東海第二発電所

ブローアウトパネル及び関連設備の 工事計画認可申請に係る論点整理について (コメント回答)

平成30年5月2日

4月5日審査会合時コメント回答 ブローアウトパネル関連(1)

(2)地震の場合の評価結果

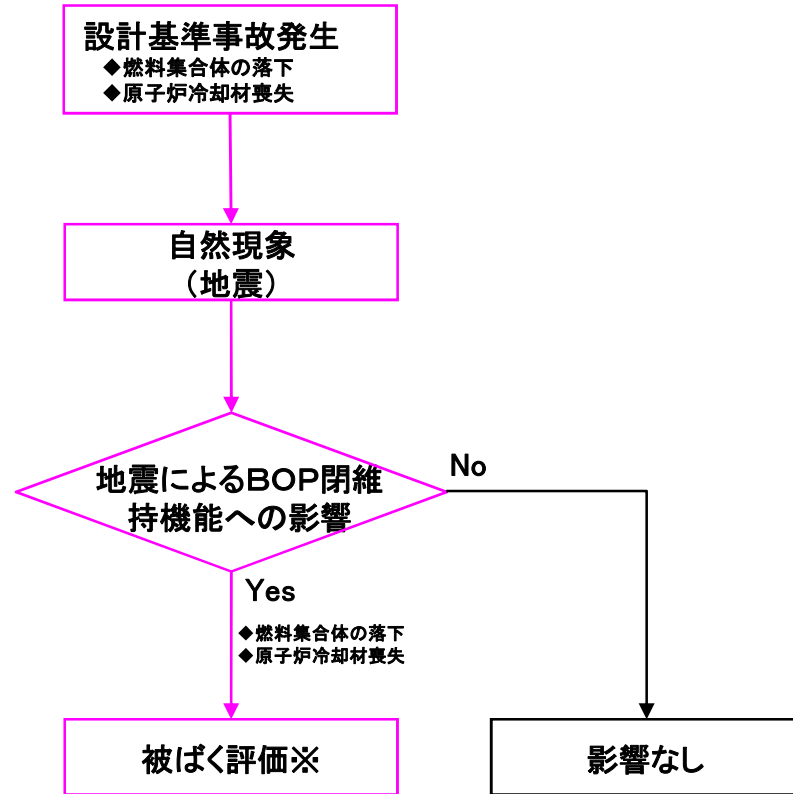
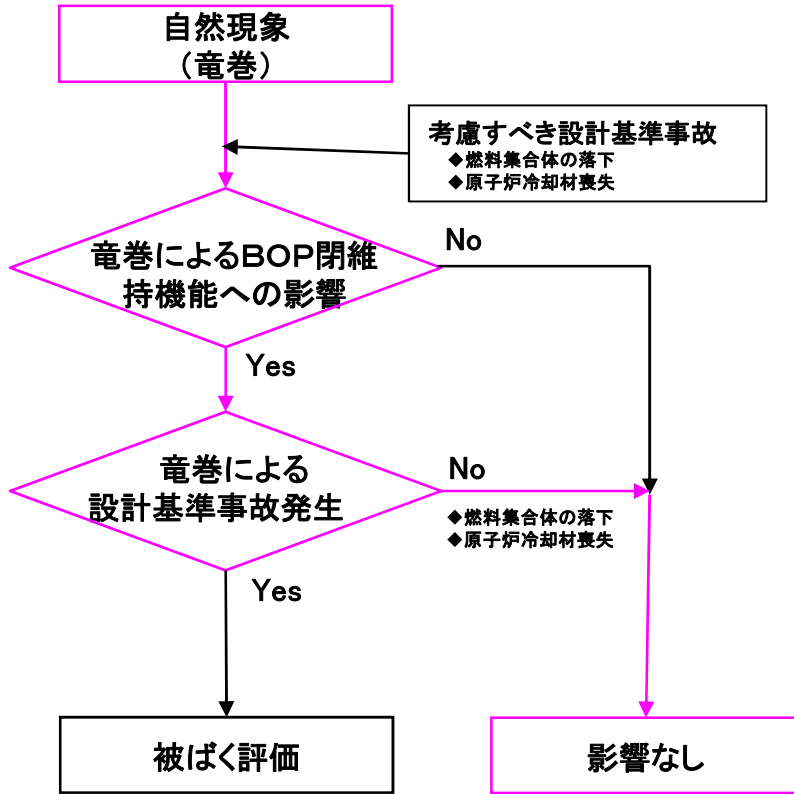
ブローアウトパネルの要求事項に対して、考慮すべき自然現象発生後に設計基準事故が発生する場合、逆に設計基準事故後に自然現象が発生する場合を整理し、公衆被ばくの影響の観点から整理すること。

- ◆ ブローアウトパネルを開放させる可能性がある自然現象(地震)に対して、設計基準事故との事象の組み合わせの観点から、航空機落下や設計基準対象施設の耐震設計のスクリーニング基準 10^{-7} /年を参考に、地震が有意となる時期を評価
- ◆ この時期にブローアウトパネルの閉維持機能が喪失すると仮定し影響評価

- ◆ LOCA発生頻度: 3×10^{-4} /年(PSA)
- ◆ Sdの発生頻度: 10^{-2} /年

⇒ Sdを考慮すべき時期は事故後13日であるが、保守的に事故後3日目に原子炉建屋原子炉棟が機能を喪失すると仮定し被ばく評価を実施した結果、被ばく量は 1.5×10^{-1} mSvであり、判定基準5mSv及びMSLBA時の被ばく量 1.8×10^{-1} mSvを下回ることを確認

弾性設計用地震動Sdで開放しないように設計することで、公衆被ばくに与える影響はない

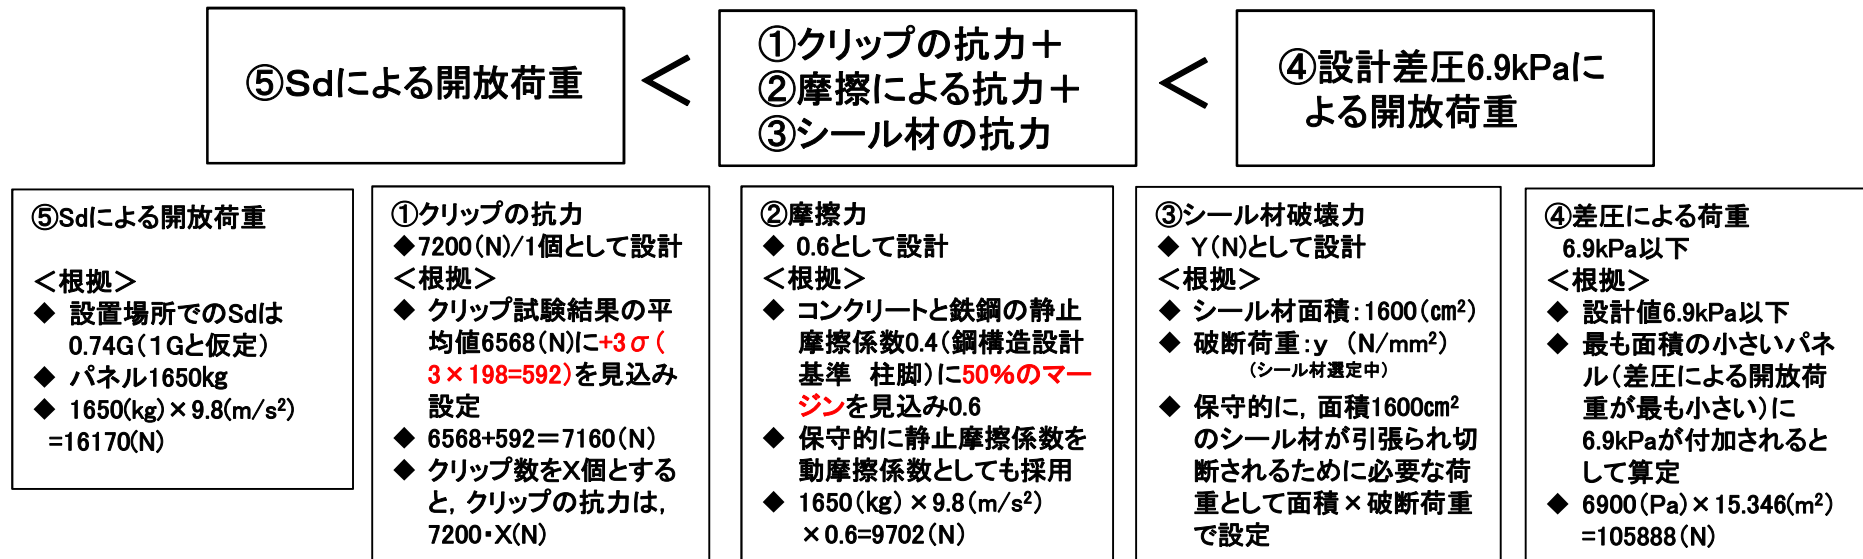
コメント: 設計差圧(6.9kPa)以下で開放する設計(設定値)について、クリップ開放試験結果等を踏まえた考え方について説明すること。

- ◆ 6.9kPa以下で確実にパネルを開放させるため、パネル開放の抵抗力(①クリップの抗力, ②パネル移動時の摩擦力による抗力, ③パネルと躯体間のシール材の抗力)を保守的に考慮し、この合計が④差圧による荷重以下とする。
- ◆ 設計基準事故と自然現象によるパネルの開放の重量について、公衆の被ばく防止の観点から、⑤弾性設計用地震動Sdで開放しないように設計する。
- ◆ クリップは、パネルの左右、上下で対象となるように設置し、負荷される差圧に対し可能な限り、抵抗が均一になるように配慮する。

$$\textcircled{5}16170(\text{N}) < \textcircled{1}7200 \cdot X(\text{N}) + \textcircled{2}9702(\text{N}) + \textcircled{3} Y(\text{N}) < \textcircled{4}105888(\text{N})$$

※: 設計の妥当性は実機大のモックアップ試験にて確認
